Parecer nº 233/SEMAP/SUPRAM SUL - DRRA/2022

Parecer Técnico de LAS nº 233/SEMAP/SUPRAM SUL - DRRA/2022			
Nº Documento do Parecer Único vinculado ao SEI: 50498623			
PA COPAM Nº: 2342/2022 SITUAÇÃO: Sugestão pelo indeferimento			
EMPREENDEDOR:	Mineradora São Jerônimo Ltda.	CNPJ:	59.500.868/0001-01
EMPREENDIMENTO:	Mineradora São Jerônimo Ltda.	CNPJ:	59.500.868/0001-01
MUNICÍPIO:	São João Del Rei	ZONA:	Urbana
COORDENADAS GEOGRÁFICAS (DATUM): WGS84	LAT/Y: 21°07'55,69"S	LONG/X: 44°16'11,10"O

Parecer Técnico de LAS nº 233/SEMAD/SUPRAM SUL - DRRA/2022

O empreendimento **Mineradora São Jerônimo Ltda.** requer licença para atuar no segmento da mineração de ouro em zona de expansão urbana do município de São João Del Rei, nos domínios do direito minerário nº 830.261/1991.

Figura 1 - Localização do empreendimento conforme SLA

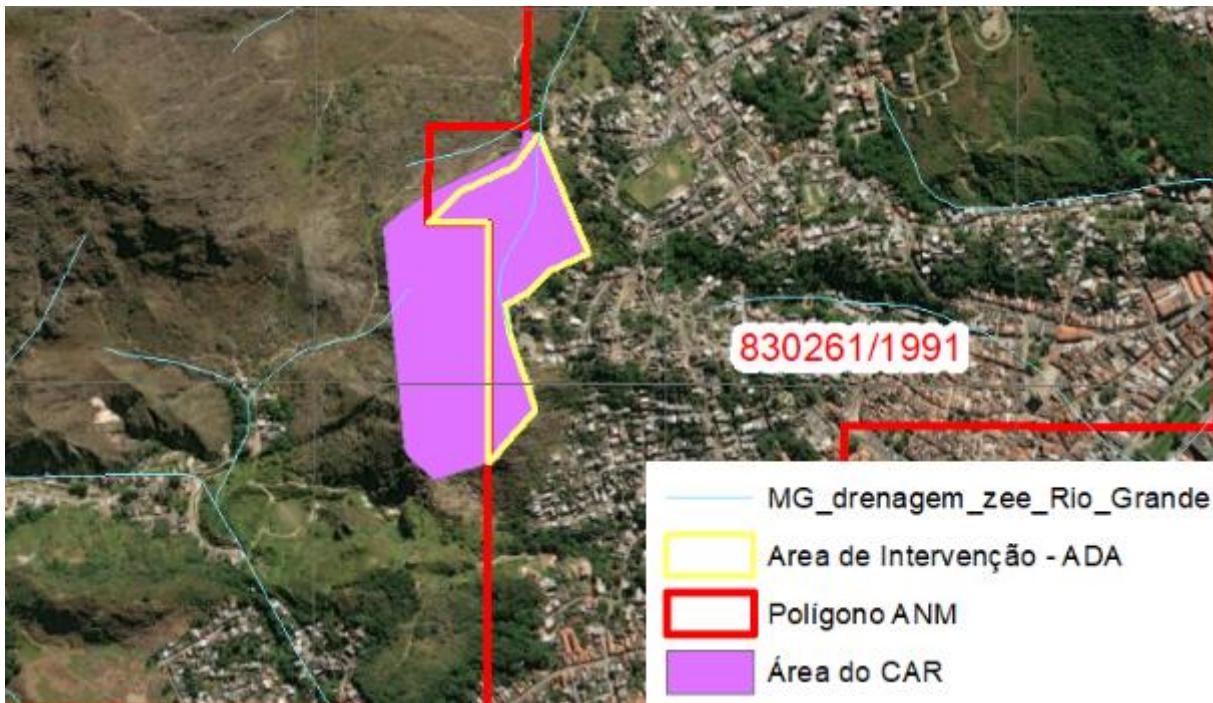
Na caracterização do empreendimento realizada no SLA, na aba “atividades”, foi inserido um polígono que aparenta abranger uma área ocupada por vegetação nativa, como mostra a figura a seguir.

Figura 2 – ADA do empreendimento conforme RAS

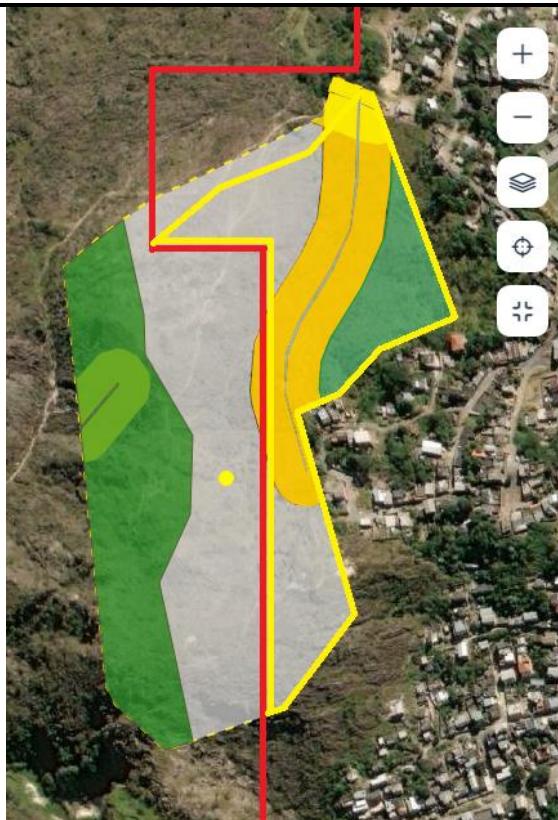
No RAS apresentado, em sua p. 16, é mostrado um mapa onde a ADA do empreendimento é demarcada como toda aquela porção leste da propriedade inserida no polígono do direito minerário nº 830.261/1991, como mostra a figura a seguir.

No entanto, sobrepondo a ADA do empreendimento e o polígono minerário à imagem aérea da plataforma CAR, observa-se que um percentual considerável da ADA do empreendimento é ocupado por uma APP de um curso d'água e por um remanescente de vegetação nativa, como mostra a figura a seguir.
